Notat med supplerende oplysninger til miljøkonsekvensrapport for klima-lavbundsprojektet Kvorning

Supplerende oplysninger modtaget den 28-11-2025 fra Naturstyrelsen.

På baggrund af ny viden om registreringer af habitatnaturforekomster i projektområdet har bygherre revurderet anlægstiltag, som ligger inden for eller tæt på afgræsning af disse.

Figur 1. Omlægning af unavngivet vandløb

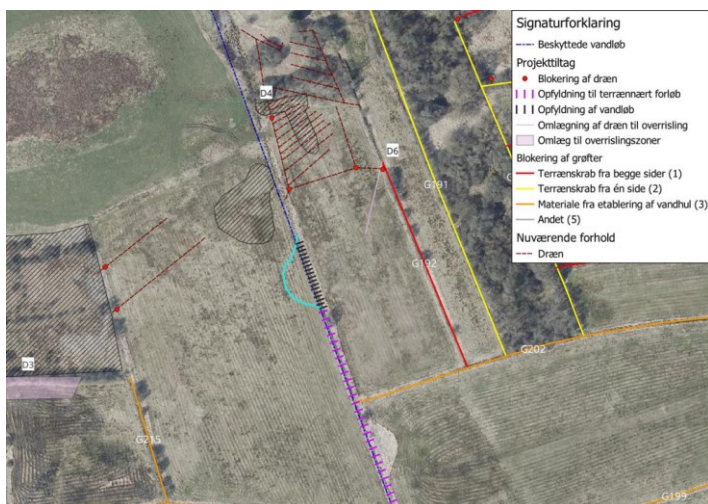
Omlægningen til overrisling ved D4 flyttes syd for habitatnaturen. Punktblokeringen af dræn flyttes syd på uden for habitatnaturen. Omlægningen af Unavngivet vandløb flyttes ligeledes 10 meter syd for habitatnaturen. Afstanden, og det meget terrænnære forløb bevirker, at tiltaget ikke vil have en drænende effekt på habitatnaturen.

Figur 2. omlægning af vandløb fra matr.nr.13a

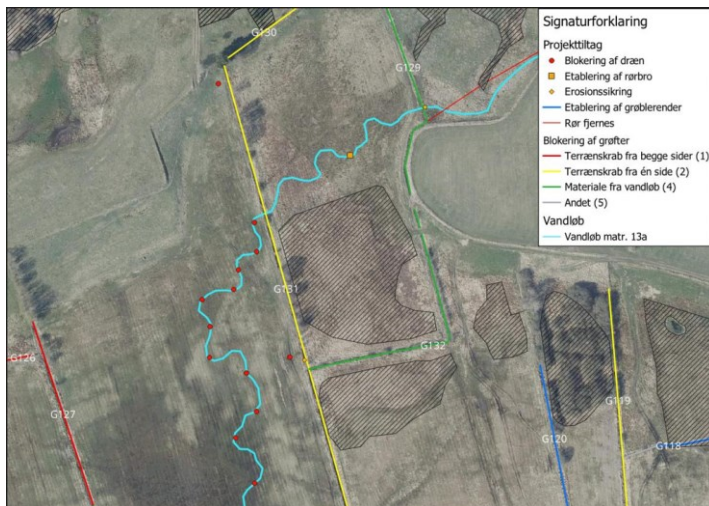
Placering af vandløbstracé for omlægning af vandløb fra matr.nr. 13a. Det vurderes muligt at tilrette anlægstiltaget, så der er minimum 4 meter fra vandløb til habitatnatur ved at forrykke tracéet. Grundet de lokale terrænforhold vil dette medføre, at bunden af vandløbet ligger over det nærliggende kildevæld. Tracéet vil derved ikke have en drænende effekt på kildevældet. Tracéet kan teknisk set godt forlægges 8 meter fra habitatnaturen, men det vil medføre voldsomme jordarbejder og et vandløbstracé, der ligger op til 1,5 meter under terræn.

Figur 3. Omlægning af Flarup Bæk vest

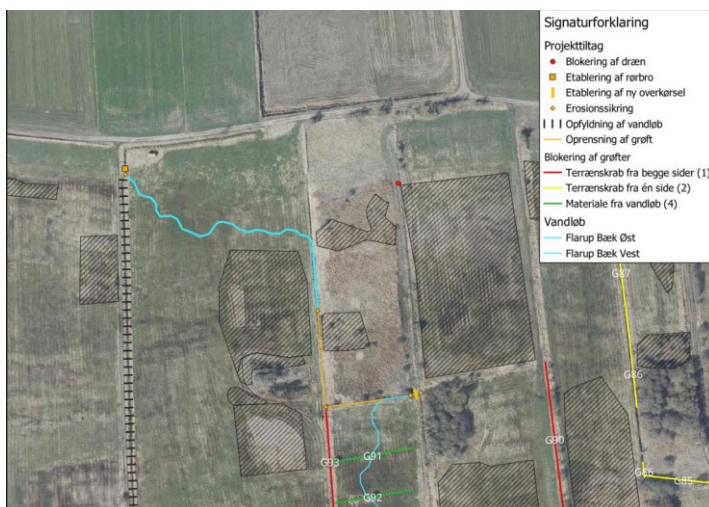
Omlægningen af vandløbet Flarup Bæk Vest flyttes 10 meter nord om habitatnaturen, hvor forløbet, grundet det terrænnære forløb og placeringen i terrænet, ikke vil have en drænende effekt på habitatnaturen.
